141. Änderung Flächennutzungsplan „Sondergebiet Photovoltaik“

Frühzeitige Beteiligung der Behörden gemäß § 4 (1) BauGB und der Öffentlichkeit gemäß § 3 (1) BauGB

A: Behördenbeteiligung gemäß § 4 (1) BauGB

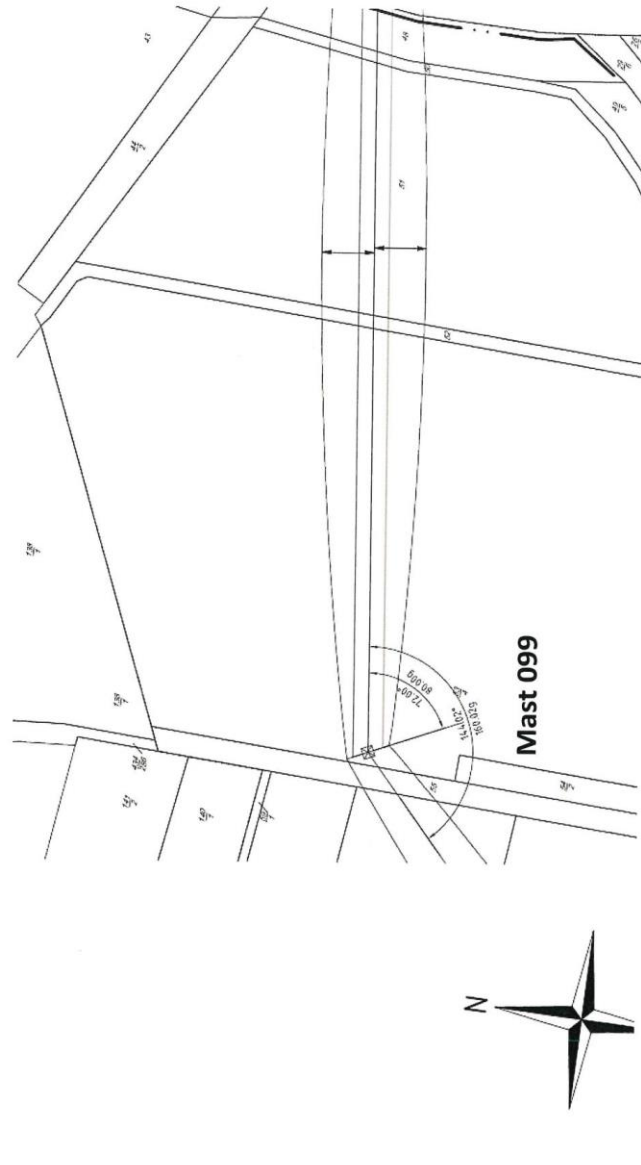
Für unseres sich innerhalb der Anfragegebiete befindliches Fernmeldekabel benötigen wir einen Schutzbereich von 3,00 m, d. h. 1,50 m zu jeder Seite der Kabelachse. Über und unter dem Fernmeldekabel benötigen wir einen Schutzbereich von je 1,00 m.

Innerhalb dieses Leitungsschutzstreifens dürfen ohne vorherige Abstimmung mit uns über dem vorhandenen Geländeniveau nichts aufgeschüttet oder abgestellt werden. Es dürfen keine Abgrabungen oder Erdarbeiten vorgenommen und keine Pfähle und Pfosten eingebracht werden

Ferner dürfen innerhalb des Leitungsschutzbereiches unseres Fernmeldekabels keine tiefwurzelnenden Bäume und Sträucher angepflanzt werden.

Erdarbeiten innerhalb des Leitungsschutzbereiches dürfen nur in vorsichtiger Handschachtung und nur nach Einweisung durch unseren Mitarbeiter ausgeführt werden. Die Lage des Fernmeldekabels entnehmen Sie bitte dem beigefügten Lageplan der Sparte Fernmelde.

„Wieren-Lüchow“, LH-10-1109 (Mast 099-100)

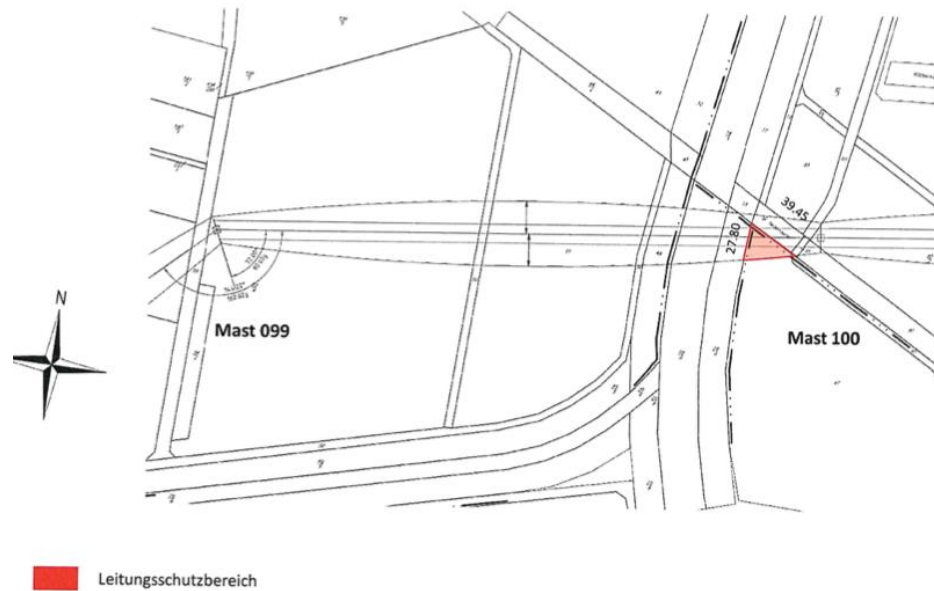
Die Sicherheitsabstände zu unserer 110-kV-Hochspannungsfreileitung „Wieren-Lüchow“, LH-10-1109 (Mast 099-100) werden durch die DIN EN 50341-1 (VDE 0210-1) geregelt.

Arbeiten und geplante Bebauungen innerhalb des Leitungsschutzbereiches sind grundsätzlich im Detail mit uns abzustimmen. Innerhalb des Leitungsschutzbereiches sind die zulässigen Arbeits- und Bauhöhen begrenzt. Eine Bebauung innerhalb des Leitungsschutzbereiches ist zu vermeiden. Die Lage des Leitungsschutzbereiches entnehmen Sie bitte dem beigefügten Lageplan der Sparte Hochspannung.

Unterhalb der ruhenden Leiterseile sollten möglichst keine Module aufgestellt werden. Sollten bei Arbeiten an den Leiterseilen für die Dauer der Arbeiten jedoch die Module unterhalb der 110-kV-

Im Näherungsbereich zwischen Photovoltaikanlage und Mastfundament kann es zu Spannungsverschleppungen in der Photovoltaikanlage kommen. Die Anlage ist durch geeignete Maßnahmen zu isolieren.

Im Radius von 10,00 m um das sichtbare Mastfundament (Mast 100) sind

jegliche Maßnahmen untersagt. Der Maststandort muss für Unterhaltungsmaßnahmen zu jeder Zeit, auch mit schwerem Gerät wie z.B. Lastkraftwagen oder Kran, zugänglich sein.

Der spannungsabhängige Sicherheitsabstand zur 110-kV- Hochspannungsfreileitung (Abstand bei Arbeiten in der Nähe unter Spannung stehender Teile) beträgt in jedem Fall 3,00 m.

Wird zur Kenntnis genommen. Die benannten Sicherheitsabstände sind in der Planung berücksichtigt.
